# 委員から頂いた質問事項への回答

(柏崎刈羽原子力発電所の安全対策の確認事項)

No.16 水素爆発対策

2022年11月4日

図：水素濃度の時間変化（有効性評価シナリオ（代替循環を使用しない場合））

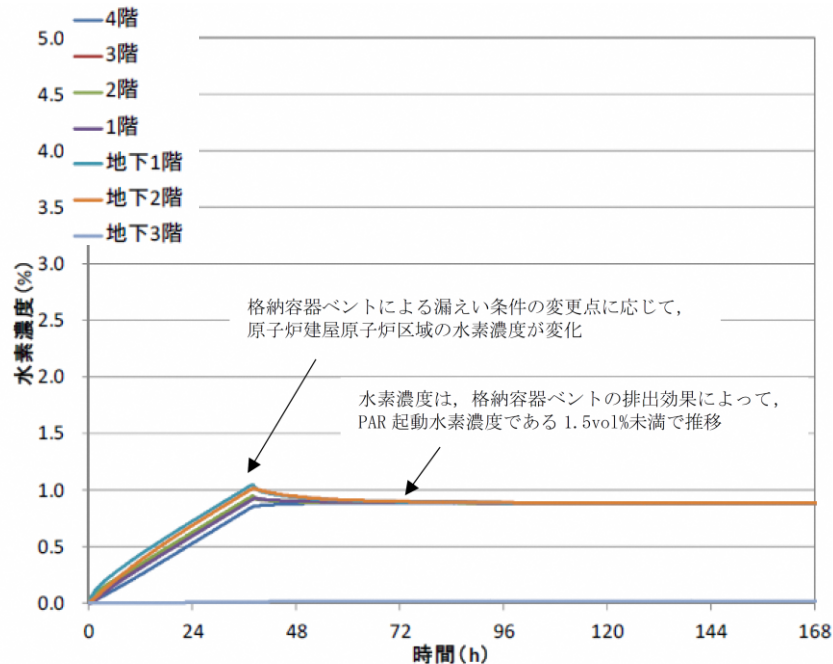
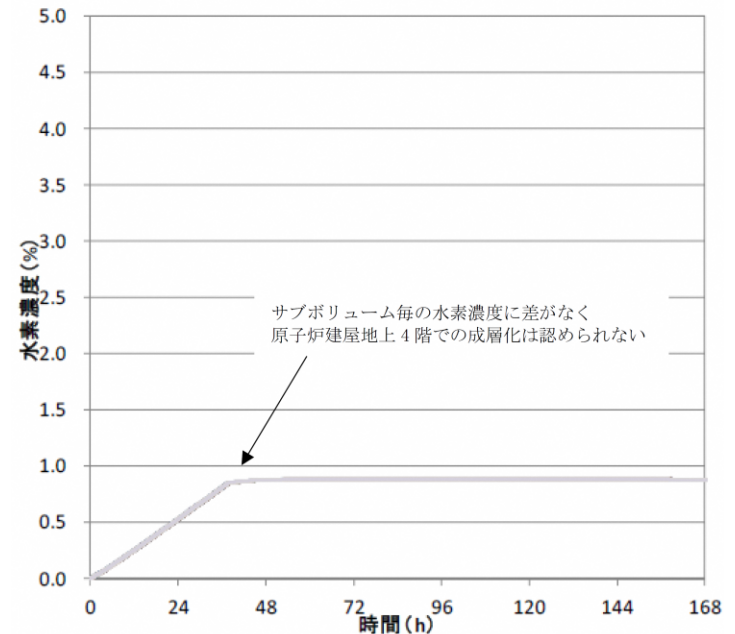
確認事項	水素爆発対策 (No.16)
ご質問に至る議論	<p><b>(令和3年度第2回技術委員会) 資料No.7-1</b> 原子炉建屋最上階に設置している静的触媒式水素再結合器 (PAR) の有効性について、原子炉建屋の水素解析結果及び局所エリアの水素滞留対策を提示し説明。</p> <p><b>(令和3年度第4回技術委員会) 資料No.6-1</b> 水素解析結果の妥当性を確認するため、解析条件の確認が必要とのご意見をいただき、原子炉建屋及び局所エリアの解析条件・解析結果を提示し説明。</p>
ご質問 (藤澤委員)	<ul style="list-style-type: none"> <li>メッシュというのは1ノードどのくらいのメッシュに切っておられるのですか。</li> <li>ノードの中でメッシュによって、場所によって変わるというのは、先ほど、拡散性が高いとか滞留の影響であまり変化しないという話とは何となく矛盾するような気がしたのです。ということは、私が何を考えているかという、ノードとかメッシュというものをいろいろ変えてみたときに、その結果はあまり変化しないということの確認はされているのでしょうか。 ノードとメッシュに対する依存性がどうなっているのかなと。要するに、解析結果がそういうものに関係しないのだということの説明が、まずあってほしいなと思ったのです。</li> </ul>
回答	<ul style="list-style-type: none"> <li>原子炉建屋解析モデルはオペレーティングフロアを100区画のノードに分割し、その他のエリアは2分割または分割せずにモデル化しています。オペレーティングフロアについては、分割した各区画毎の水素濃度に差はなく、水素が成層化していないこと、その他のエリアについては、空間容積が最大かつ下階で発生した水素が集約され滞留するオペレーティングフロアで成層化していないこと、また、局所エリア解析でも滞留が発生しないことを確認することで、本モデルのノード分割の妥当性を確認しています。</li> <li>局所エリア解析におけるメッシュ幅は1/3mとしており、メッシュ数は各エリアの空間容積にも依存し、約2,000～約6,000となります。 局所エリア解析の結果はメッシュ幅に依存しますが、感度解析においてメッシュ幅を変化させても水素濃度の挙動が類似していることを確認することで、メッシュ幅を1/3mとすることの妥当性を確認しています。</li> </ul>

- オペレーティングフロアについては、解析結果において分割した各区画（サブボリューム）毎の水素濃度に差はなく、水素は対流・拡散により成層化（局所的な滞留）していないことを確認することで、オペレーティングフロアの本モデルの妥当性を確認。
- その他のエリアについては、空間容積が最大かつ下階で発生した水素が集約され滞留するオペレーティングフロアで水素の成層化が発生していないこと、また、局所エリアの解析により滞留が発生しないこと確認することで、本モデルのノード分割の妥当性を確認。

図：サプレッション・チェンバ出入口室  
燃焼判定図  
(水素/空気/水蒸気)

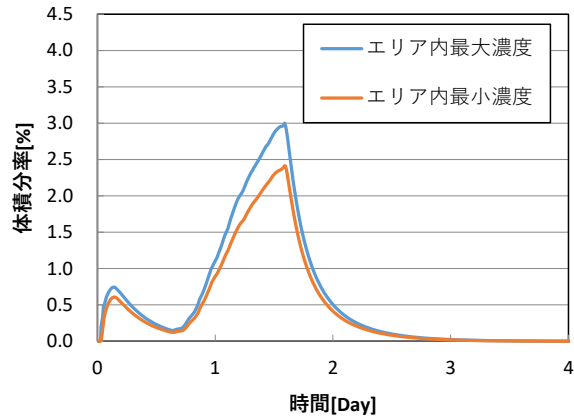
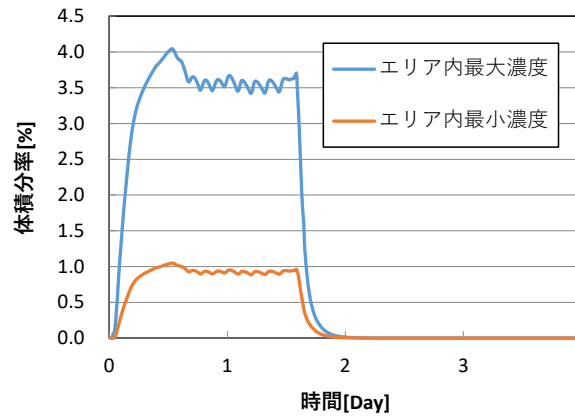
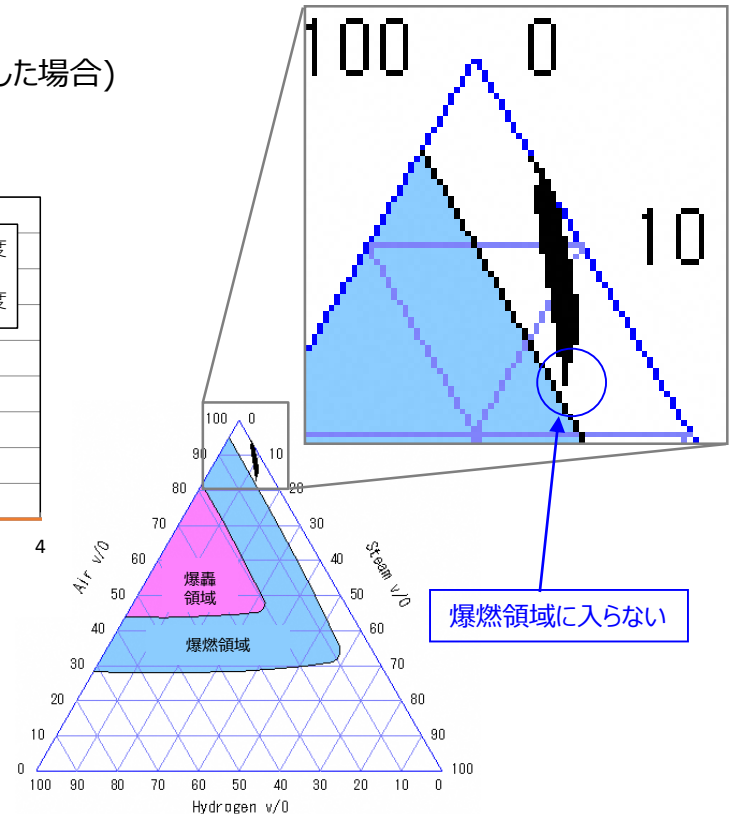
確認事項	水素爆発対策 (No.16)
ご質問に至る議論	<p><b>(令和3年度第2回技術委員会) 資料No.7-1</b></p> <p>原子炉建屋最上階に設置している静的触媒式水素再結合器 (PAR) の有効性について、原子炉建屋の水素解析結果及び局所エリアの水素滞留対策を提示し説明。</p> <p><b>(令和3年度第4回技術委員会) 資料No.6-1</b></p> <p>水素解析結果の妥当性を確認するため解析条件の確認が必要とのご意見をいただき、原子炉建屋及び局所エリアの解析条件・解析結果を提示し説明。</p>
ご質問 (橋爪委員)	<ul style="list-style-type: none"> <li>• 建屋の中の水素濃度なので、結果を見ると、1%とかで水素濃度が上がりませんという結果なのですが、もしこれが集中的にどこかで発生すると4%を超えてしまうとか、何かそのようなことにはならないのですか。</li> <li>• 例えばなのですが、全部厳しい条件にする必要はないと思うのですが、考えられる通常のシナリオで発生した水素は、すべて、例えば、どこか1か所から漏れたとすると、大丈夫なのです。</li> <li>• 水素発生量はとても大きくしているからいいのだというのは1つの考え方ですが、普通に漏れた、普通に水素が発生する、普通の評価です。そこでは保守性は別になくてもいいと思うのですが、それが最悪、一番弱いところから随分漏れたとするとこうなりますという評価はそれほど大変ではないのかと思ったのです。</li> </ul>
回答	<ul style="list-style-type: none"> <li>• ご指摘のように特定の箇所から集中的に漏えいが発生する可能性は否定できないため、評価上最も厳しい箇所からの集中漏えいを想定した解析を行い、一部の解析ケースにおいて最大水素濃度が可燃限度4%を超えるものの、爆燃領域には入らないことを確認しました。</li> </ul>

- 解析における格納容器からの漏えい条件や局所エリアの条件については、内包される保守性を低減し、より現実的な解析を実施。  
(格納容器漏えい率を実際の漏えい率試験データを用いて設定する 等)
- 水素がD/W 側「上部 D/W 機器搬入用ハッチ室」において集中的に漏えいした場合において、水素濃度が4%を超えないことを確認した。一方、S/C 側「S/C 出入口室」において集中的に漏えいした場合は水素濃度4%を超えるものの、燃焼判定図から爆燃領域には入らないことを確認した。

## 3-2. 原子炉建屋水素濃度上昇時の対応フロー

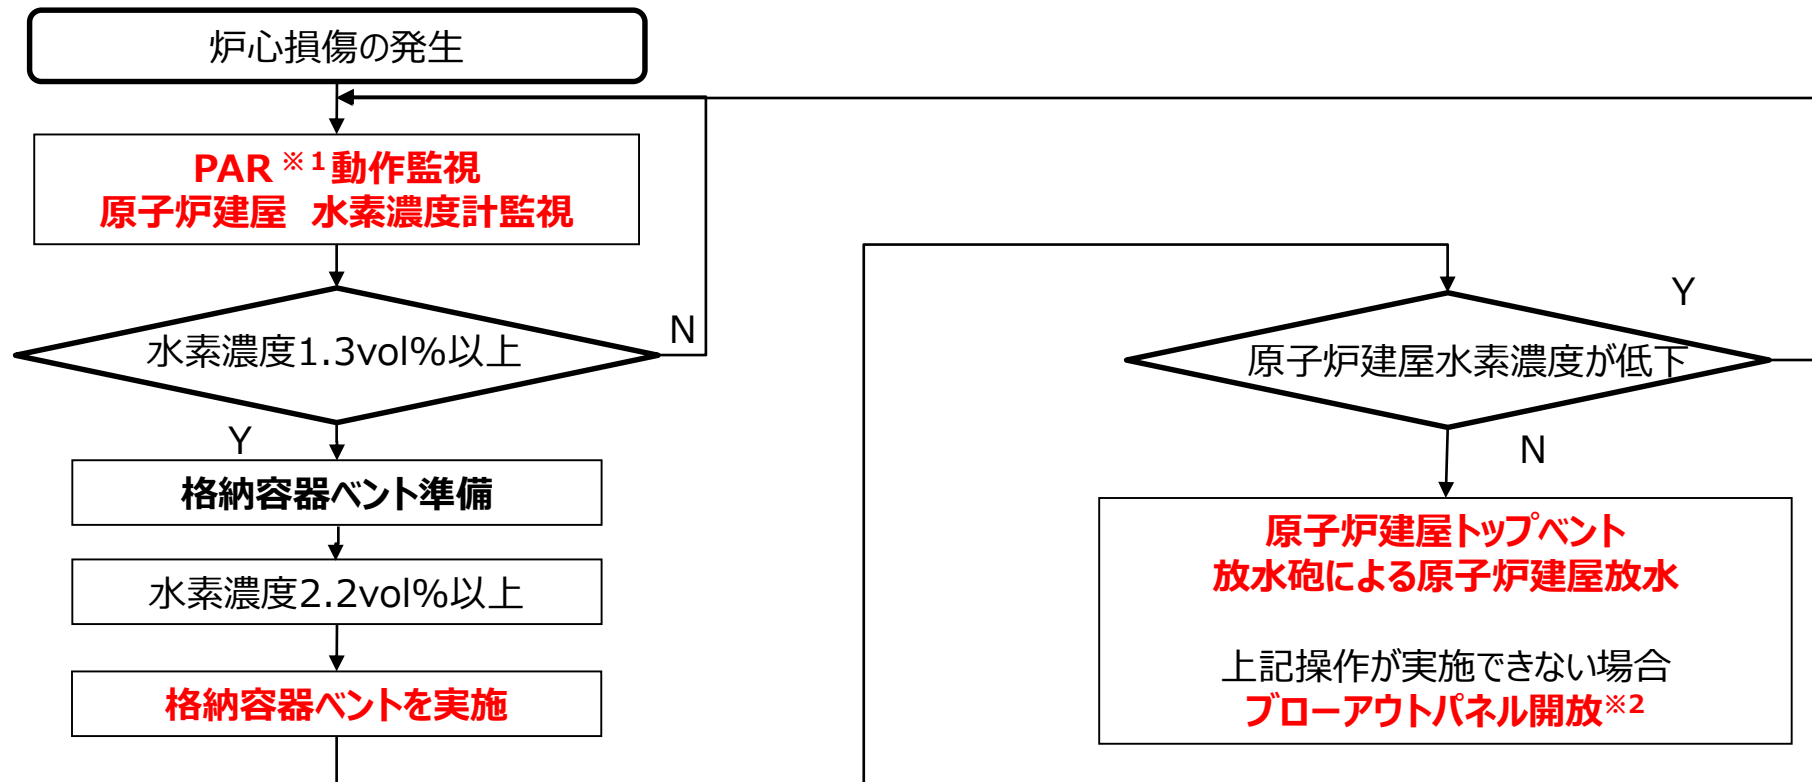
確認事項	水素爆発対策（No.16）
ご質問に至る議論	<p><b>【令和2年度第9回技術委員会】（資料No.6-1）【佐藤委員】</b>            PARの有効性が期待できるのか、詳細な検証のエビデンス（漏洩の想定/流路/滞留）を提出してもらい、確認する必要がある。</p>
ご質問 (藤澤委員) (中島委員) (鈴木元衛委員)	<p><b>【令和2年度第9回技術委員会】（資料No.6-1の5、資料No.6-2の1）</b>            原子力規制委員会の事故調査中間報告では、最上階（オペフロ）下階での水素爆発が報告されており、藤澤委員の水素拡散シミュレーション結果とも整合する。最上階（オペフロ）以外の対策や、水素濃度検知装置やPARの設置場所が最上階のみで有効なのかなど疑問があり、そのような観点から柏崎刈羽での対策についてご説明いただきたい。</p>
回答  令和3年度 第2回 技術委員会	<ul style="list-style-type: none"> <li>• 原子炉建屋最上階に設置しているPARが有効に機能するよう、水素が滞留する箇所を特定し対策を講じていることをご説明。            （PARの設置位置／格納容器からの水素漏えい箇所の想定／局所エリアへの水素滞留対策）</li> <li>• 水素は局所エリア内に留まることなく、原子炉建屋最上階へと移行しPARが有効に機能することを解析により確認していることをご説明。            （原子炉建屋最上階への水素流路／原子炉建屋水素濃度解析結果）</li> </ul>
追加 回答	<ul style="list-style-type: none"> <li>• 令和4年度第38回原子力規制委員会において、「沸騰水型原子炉における原子炉建屋の水素防護対策に係る規制上の取扱いの考え方」が示されました。</li> <li>• 「現行の規制基準において原子炉格納容器の破損防止を目的としている原子炉格納容器ベントについて、その目的に原子炉建屋の水素防護が追加」されることとなりましたが、当社は既に原子炉格納容器ベントを水素防護対策設備として手順を整備しています。</li> <li>• また、「水素爆発のリスクの更なる低減の観点から、原子炉施設ごとの特徴に応じた対策を自律的かつ計画的に実施することを事業者に求める」としており、水素防護対策について追加の対策も含め検討を継続して参ります。</li> </ul>

- 当社は既に原子炉格納容器ベントを水素防護対策設備として手順を整備している。
- 放射性物質の放出を抑制する観点から、PARによる処理を優先し、それでも水素濃度が上昇する場合は原子炉格納容器ベントを実施。ベント実施後も原子炉建屋内の水素濃度が低下しない場合、「原子炉建屋トップベント」又は「ブローアウトパネル」を開放。
